**CCR-VIA -- COMITATO DI COORDINAMENTO REGIONALE PER LA
VALUTAZIONE D'IMPATTO AMBIENTALE**

Giudizio n° 2853 del 14/12/2017

Oggetto MODIFICA SOSTANZIALE IMPIANTO DI RECUPERO RIFIUTI NON PERICOLOSI

Verifica di Assoggettabilità a V.I.A. – V.A.

Figura 7: Ubicazione dei punti di misura del rumore (dallo studio di impatto acustico allegato allo SPA).

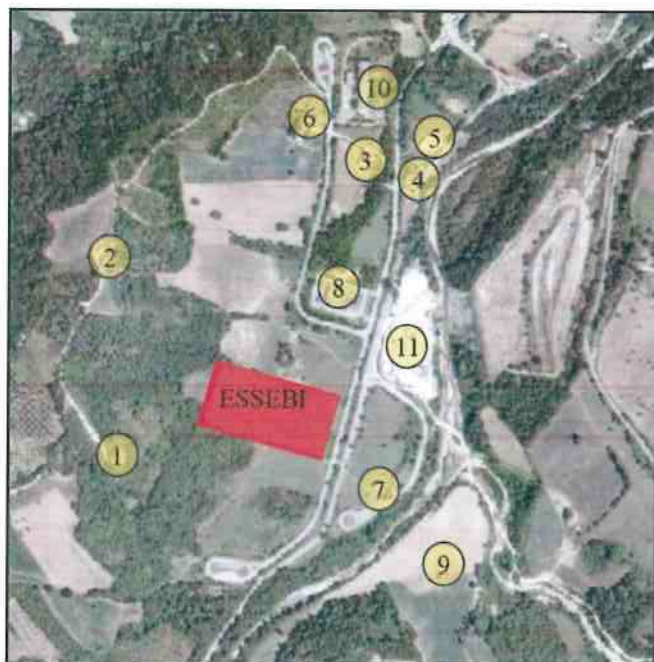
In data 20 giugno 2017, dalle ore 14,00 in poi, nel periodo diurno, sono state eseguite una serie di misurazioni del rumore esterno in prossimità del confine dell'azienda in oggetto, a circa 1 metro dal perimetro e presso il ricettore più vicino (vero nord), per un totale di 5 punti (Fig. 7).

Le misurazioni sono state effettuate con macchinari ed impianti in funzione, in particolare con frantumatore e vaglio in funzione con i mezzi d'opera di movimentazione in attività. L'impianto di betonaggio non è ancora stato del tutto installato per cui non era funzionante, ma rappresenta una sorgente di rumore poco significativa e trascurabile rispetto al frantumatore.
